Teie 13.03.2025 nr 3-2.1/2025/1848

Meie 14.03.2025 nr 7.1-1/25/4109-2

Riigitee 13101 Jõhvi-Ereda tee ja Perivälja tee ristumiskoha ehitamise nõuded

Joonis 1. Ristumiskoha pikikallade kujundamine

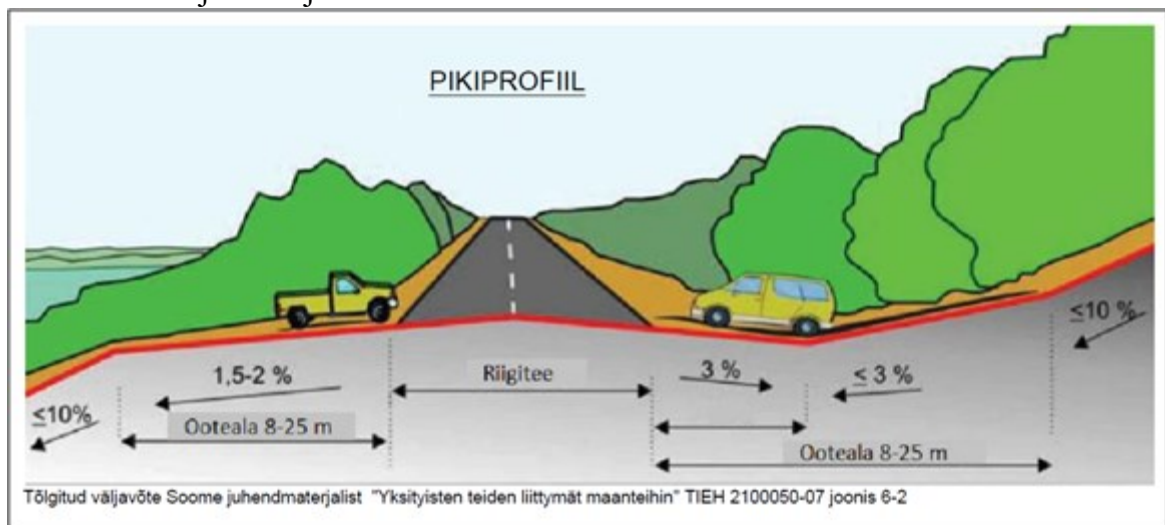
- 8.2. Mõõdistada minimaalselt 20 m raadiuses riigitee teljest kavandatava ristumiskoha asukohal.
- 8.3. Mõõdistusala ja uuringud peavad olema piisavad projekti koostamiseks ja kontrollimiseks.
- 8.4. Mõõdistada olemasolevad riigitee veeviimarid mahus, mis on vajalik eelvoolu tagamiseks.
- 8.5. Projekti kooskõlastamiseks esitamise hetkel peab olema geodeetilise mõõdistuse sh kooskõlastuste vanus kuni üks aasta.
9. Ristumiskoha plaanilahenduse koostamisel lähtuda Transpordiameti tüüpjoonise II põhimõtetest. Pöörderaadiused määrata liikluskosseisu kõige ebasoodsama sõiduki pöördekoridoride järgi. Kujutada pöördekoridoreid joonistel.
10. Ristumiskoht projekteerida riigiteega võimalikult täisnurga all. Ristumiskoha pikikalded määrata vastavalt alltoodud joonise põhimõtetele arvestusega, et riigitee alusele maale sademeveett üldjuhul ei juhitata.
